大間原子力発電所
原子炉施設保安規定認可申請書
審査資料
(コメント回答)

令和2年8月4日
電源開発株式会社

コメントリスト

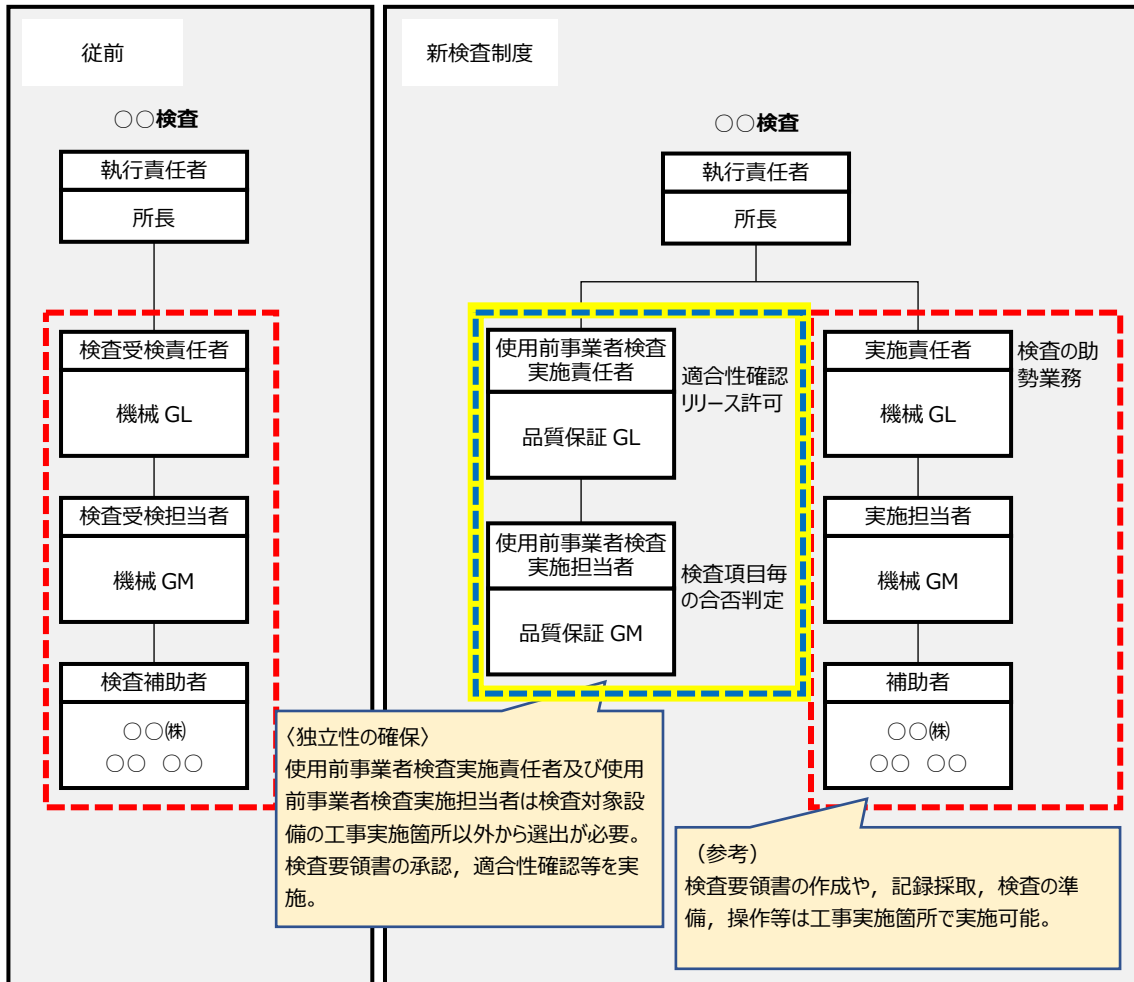
5	2020/6/24 (ヒア)	p. 63 (資料③p. 3/3)	作業管理の「△」の意味合いを明確にすること。	資料を修正。	7/1 ヒアリング 回答済
6	2020/6/24 (ヒア)	p. 70 (資料④p. 6/6)	使用前事業者検査（溶接）について、工事実施箇所が行う使用前事業者検査（赤枠の部分）と検査実施箇所が行う使用前事業者検査（青枠の部分）の関係を明確にすること。	資料を修正。併せて関連する資料を新規作成。	7/1, 7/8 ヒアリング 回答済

○使用前事業者検査（施設）の独立性確保のイメージ

〈検査体制表イメージ〉
（工事実施箇所が機械グループの例）

: 独立性要求範囲
 : 工事実施箇所

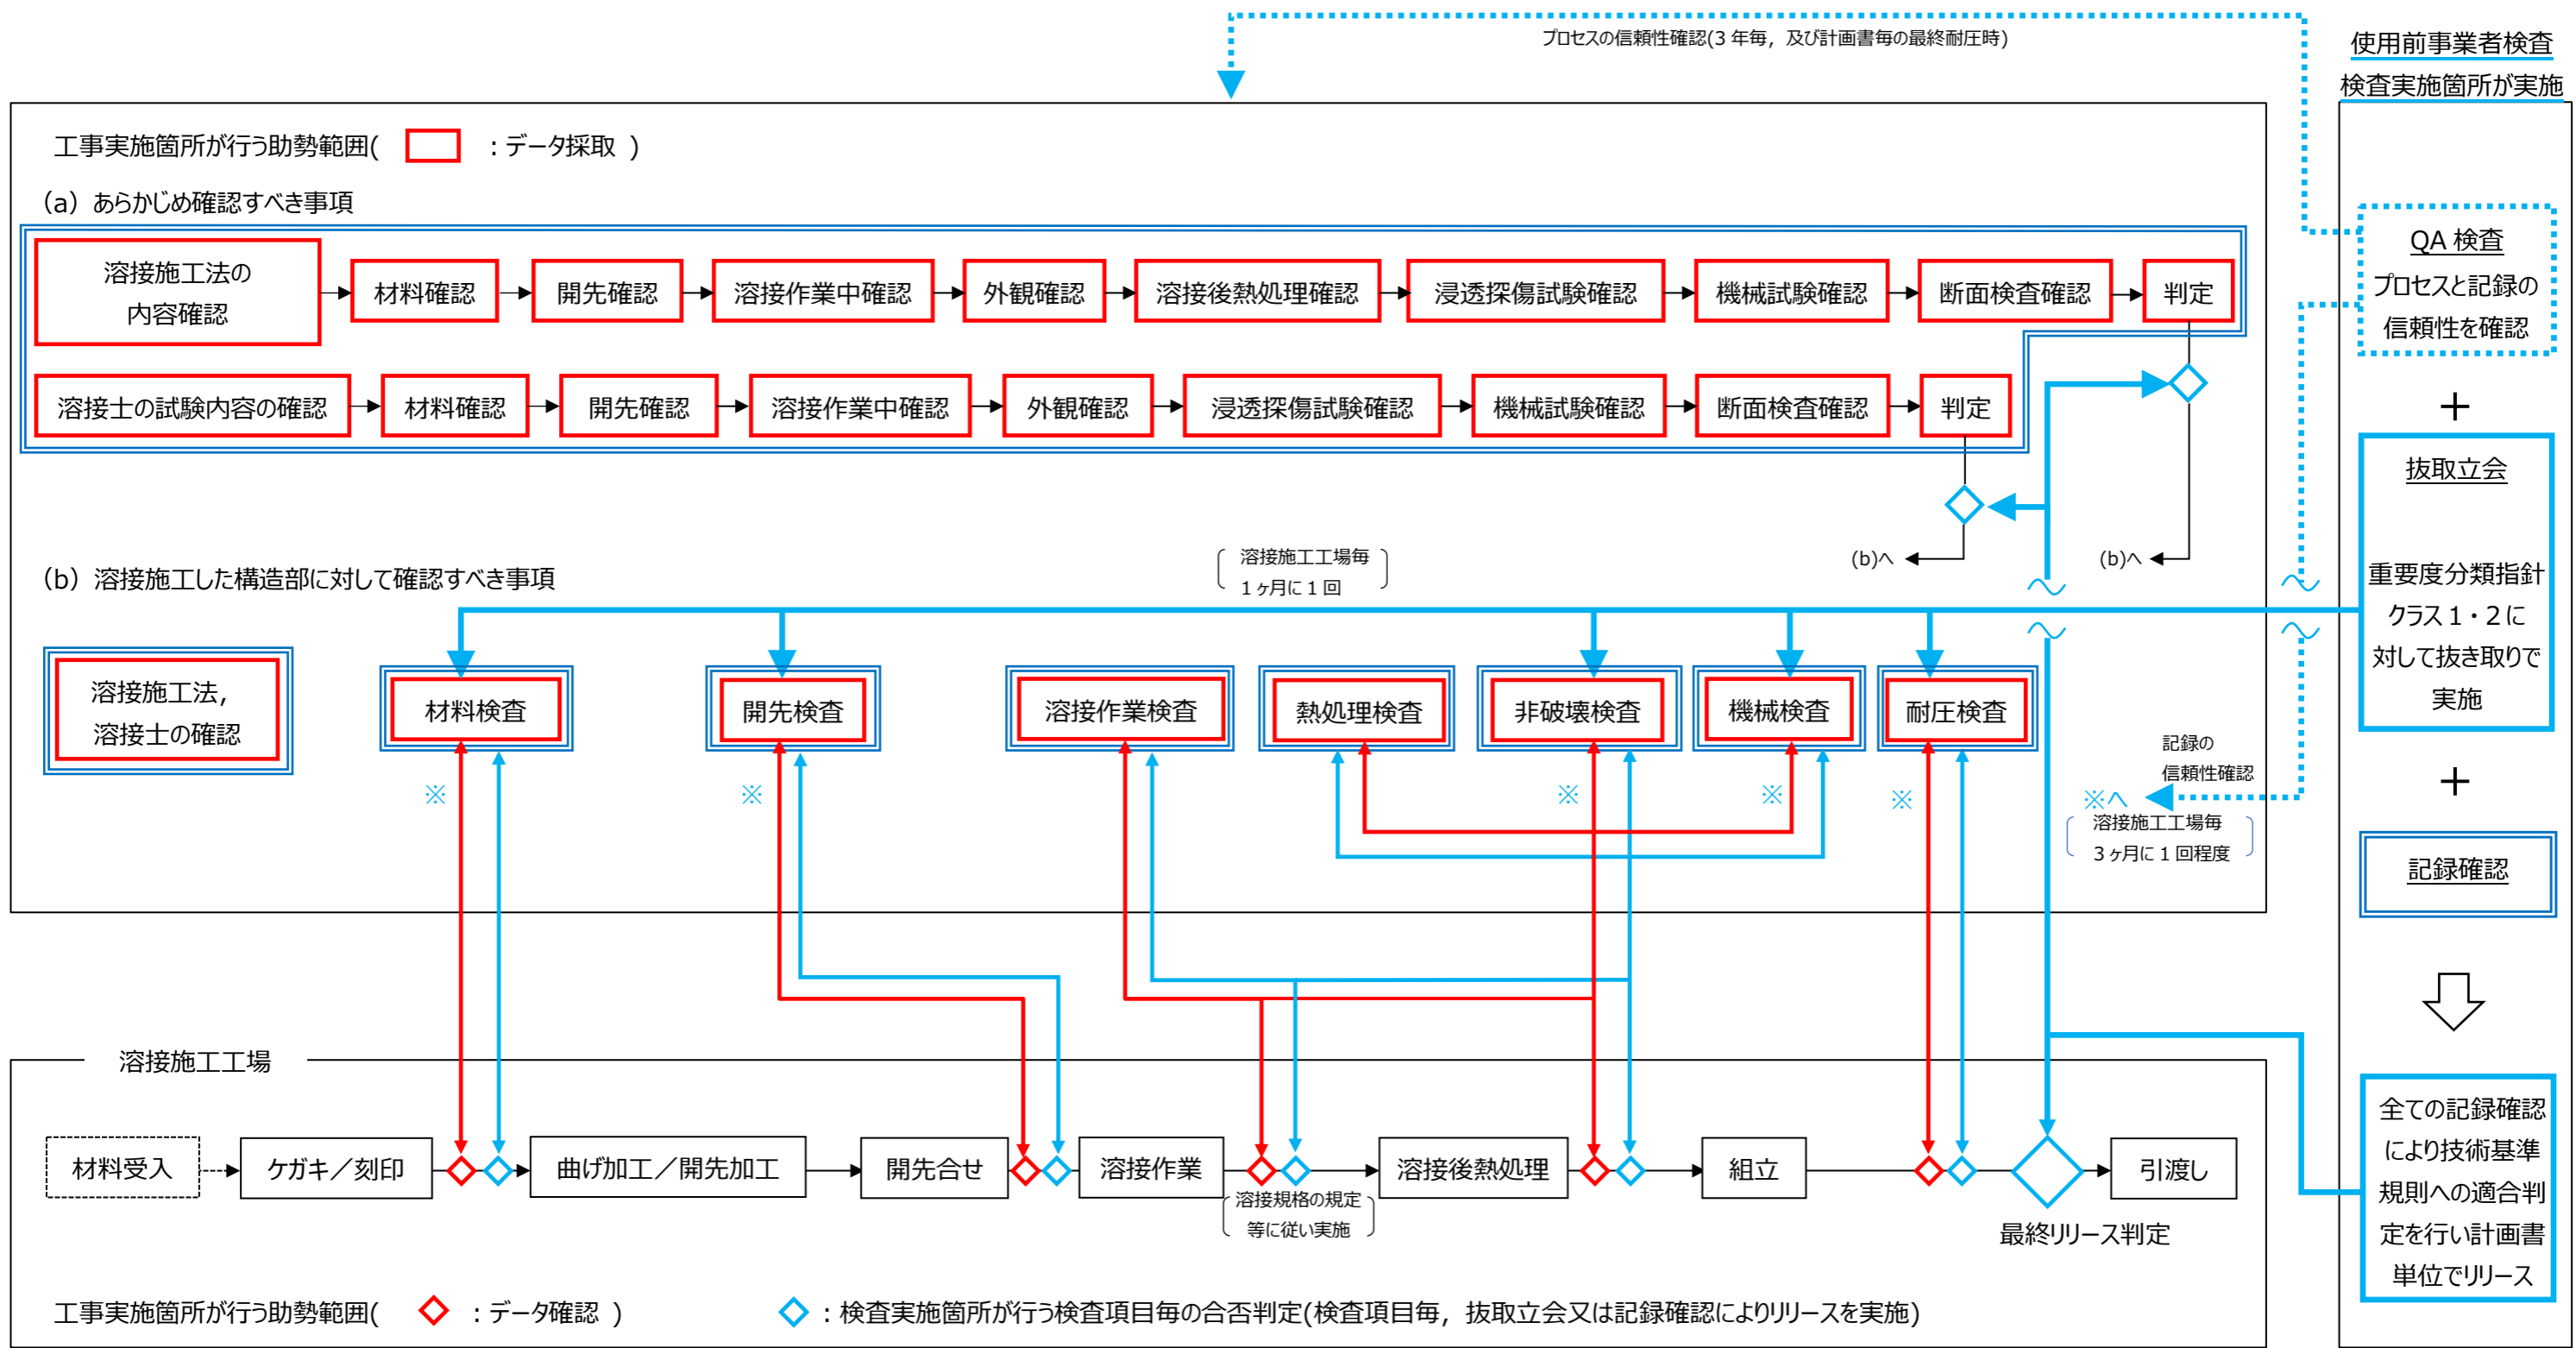
コメント No.	ヒアリング/審査会合日	6/11 提出資料 該当頁	コメント内容	コメント対応	修正箇所の本資料での 該当頁※
7	2020/7/16 (会合)	—	使用前事業者検査として実施する溶接検査に関し、個別検査（材料検査、開先検査、溶接作業検査、非破壊検査及び耐圧検査）において、現状の体制では作業実施者が次の工程に進めるためのリリース判断を行っているため、検査の独立性が確認できないことから、先行運転炉との差異を踏まえた上で、検査の独立性及び体制を説明すること。	『原子力規制における検査制度の見直しに伴う原子炉施設保安規定認可申請について（コメント回答）』参照。別途、回答内容を審査資料（資料④）に反映予定。	7/29 ヒアリング 回答済
				7/29 のヒアリングコメントを踏まえ、検査の独立性が必要な範囲を明確にした上で保安規定の記載を再検討し、『原子力規制における検査制度の見直しに伴う原子炉施設保安規定認可申請について（コメント回答）』に反映。 併せて、回答内容を審査資料（資料④）に反映。	p. 4～8
8	2020/7/16 (会合)	—	運転段階の原子炉では、保安委員会等に原子炉主任技術者も参画し、設置許可や設工認等の申請を出すことになっているが、建設段階の原子炉においては、その役割を電気主任技術者等に行わせるとしており、原子炉主任技術者を関与させる必要がないのか説明すること。	『原子力規制における検査制度の見直しに伴う原子炉施設保安規定認可申請について（コメント回答）』参照。別途、回答内容を審査資料（資料⑤）に反映予定。	7/29 ヒアリング 回答済
				7/29 のヒアリングコメントを踏まえ、本店の保安委員会にのみ原子炉主任技術者免状保有者を参画させることが明確になるよう、『原子力規制における検査制度の見直しに伴う原子炉施設保安規定認可申請について（コメント回答）』を修正。 併せて、回答内容を審査資料（資料⑤）に反映。	p. 10
9	2020/8/3 (ヒア)	—	電気主任技術者及びボイラー・タービン主任技術者の職務のうち「その他保安の監督に必要な職務」の例を審査資料上明確にすること。	審査資料（資料⑤）を修正。	p. 11

原子炉等規制法第 43 条の 3 の 11 の使用前事業者検査は、設工認に従って行われたものであること、技術基準規則に適合するものであることを確認するものであるため、以下の範囲について品質管理基準規則第 48 条の使用前事業者検査等の独立性要求を満たして実施する。

- ◆ 独立性が求められる使用前事業者検査(溶接)を、何時、どのような方法で実施するのかを定めた文書
- ◆ 上記の使用前事業者検査(溶接)において、合否判定する具体的な判定値を定めた文書

- ◆ 溶接施工法に関する検査及び溶接士の技能に関する検査(あらかじめ確認すべき事項)の方法と時期を満たして実施する検査
- ◆ 溶接施工した構造物に対する検査に係る検査の方法と時期を満たして実施する検査

大間では、上記以外の使用前事業者検査(溶接)の関連プロセスの管理を工事実施箇所が行うため、独立性を有するQA検査を実施し、その信頼性を確保する。

図1 初装荷燃料の取扱いについて

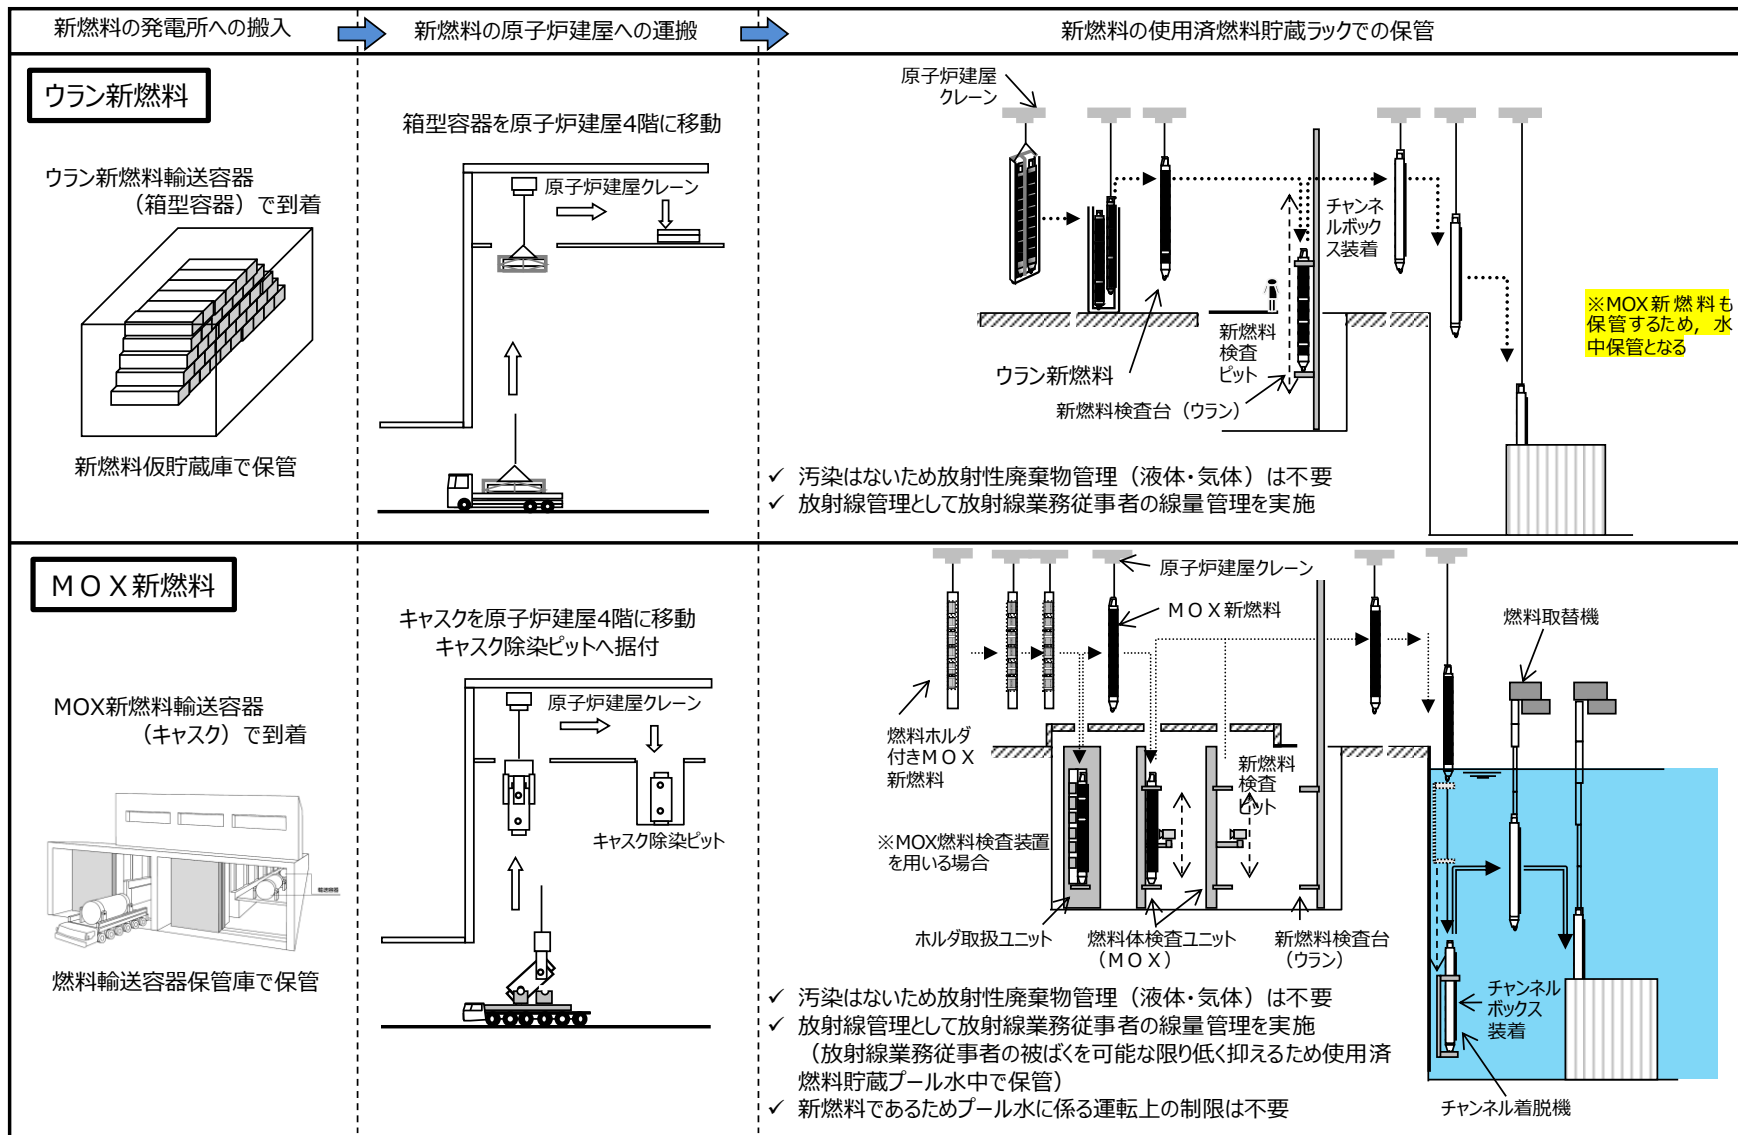
コメント No.	ヒアリング／審査 会合日	6/11 提出資料 該当頁	コメント内容	コメント対応	修正箇所の本資料での 該当頁※
1	2020/6/17 (ヒア)	p. 76 (資料⑤p. 5/29)	保安教育の内容のうち③～⑤については、燃料搬入前までに実施することが読めるよう表現を見直すこと。請負会社従業員を教育の対象とする時期についての表現も同様。	「核燃料物質を発電所に搬入する前までに定める保安規定が認可され、実際に核燃料物質を発電所に搬入する前までに実施する」旨修正。 併せて、p. 74 の炉主任選任時期の表現についても修正。	7/1 ヒアリング 回答済
2	2020/6/17 (ヒア)	p. 74 (資料⑤p. 3/29)	設置の工事(燃料搬入前)段階で実施する保安教育の実施計画及び実施結果の確認を、独立性を有する電気主任・BT 主任が実施するとあるが、独立性は必要なのか。	燃料搬入以降は独立性を有する炉主任が実施する業務であることを考慮し、独立性を有する者に実施させることが適切と考え、電気主任・BT 主任に実施させることとしている。 資料の記載については、炉主任の代わりであることが明確となるよう表現を修正。	7/1 ヒアリング 回答済
3	2020/6/17 (ヒア)	p. 78 (資料⑤p. 7/29)	表 1 6 - 2 で引用している「原子炉等規制法附則（平成二九年四月一四日法律第一五号）抄第 7 条」の「抄」を削除すること。	資料を修正。併せて「保存期間」について、実用炉規則附則（令和二年一月二三日原子力規制委員会規則第三号）第 5 条に基づく読み替え後の期間を記載するよう修正。	7/1, 7/8 ヒアリング 回答済
4	2020/6/17 (ヒア)	—	初装荷燃料のうち MOX 新燃料の取扱いに係る管理について、ウラン新燃料の場合との相違を踏まえて説明すること。	審査資料（資料⑤）最終頁に説明資料を新規追加。	7/29 ヒアリング 回答済 p. 13～14
				7/29 のヒアリングコメントを踏まえ、MOX 新燃料搬入以降はウラン新燃料も水中保管になることを図 1 中に追記。また、プール水の運転上の制限について燃料装荷前までに規定することが明確になるよう表現を修正。

大間原子力発電所は、初装荷燃料にウラン新燃料及びMOX新燃料を使用する計画としている。初装荷燃料を発電所構内に搬入以降、原子炉に装荷する前までの期間における初装荷燃料の運搬・貯蔵の流れを図1に示す。

ウラン新燃料及びMOX新燃料の発電所構内への搬入にあたっては、新燃料仮貯蔵庫を汚染のおそれのない管理区域に設定しウラン新燃料を受け入れ、また、燃料輸送容器保管庫を汚染のおそれのない管理区域に設定しMOX新燃料を受け入れ、各々の建屋で保管する。

また、ウラン新燃料及びMOX新燃料の原子炉建屋への搬入にあたっては、原子炉建屋4階の燃料取替エリアを汚染のおそれのない管理区域として追加設定する。原子炉建屋への搬入後、受入検査完了前までは、いずれの新燃料も気中で取り扱う。この時、MOX新燃料は、ウラン新燃料に比べて表面線量率が高い特性を有することを踏まえ、放射線業務従事者の被ばくを可能な限り低く抑えること（ALARA）を目的に、受入検査完了後は、使用済燃料貯蔵プールで水中保管する計画としている。これにより、同時期に受入検査を完了するウラン新燃料についても水中保管となる。

なお、運転炉では、使用済燃料貯蔵プールの水位及び水温に係る運転上の制限（オーバーフロー水位付近にあること、65℃以下）を設定し管理しているが、原子炉の運転を開始し使用済燃料が発生する前までの期間においては、以下の理由により設定不要である。当該運転上の制限については、燃料装荷前までに本則に規定した上でその適用開始時期を附則で明確にする。

- ✓ ALARAの観点では、水位がある程度確保されていることで、放射線業務従事者の被ばく低減は達成可能であることから、オーバーフロー水位付近での維持は不要。
- ✓ 冷却の観点では、初装荷最大分のMOX新燃料を気中保管した場合においても、燃料取替エリアの雰囲気温度は、65℃に対し十分な余裕をもって安定することを確認しており、プール水の循環冷却は不要。
